Sarcing ce 5 9bre 1884

Monsieur le maire de la commune de Burgy,

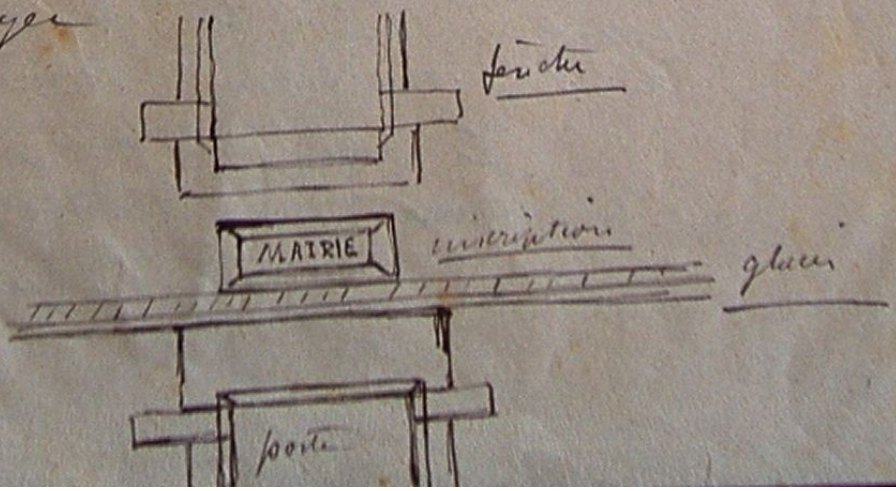
Il ne faut pas augmenter la hauteur des planches qui sont suffisamment hautes. Cette augmentation nous donnerait, de cette, une assez forte dépense supplémentaire que nous ne pouvons pas faire.

L'inscription de la mairie pourrait parfaitement se placer au dessus du glacis dans l'appui de la fenêtre du 1er étage comme on voit sans rien changer
